改善箇所説明図

SRS コントロールユニット

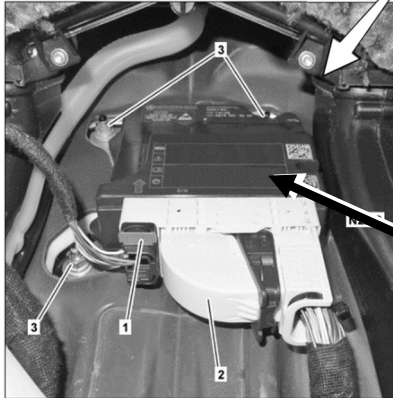
不具合発生箇所

SRS(乗員補助拘束装置)コントロールユニットにおいて、制御プログラムが不適切なため、歩行者保護に係る装置(アクティブボンネット)が作動しないことがある。そのため、協定規則第 127 号の要件に適合しない。

注: は、対策プログラムへ書き換える部位を示す。

全車両、SRS コントロールユニットの制御プログラムを対策プログラムに書き換える。
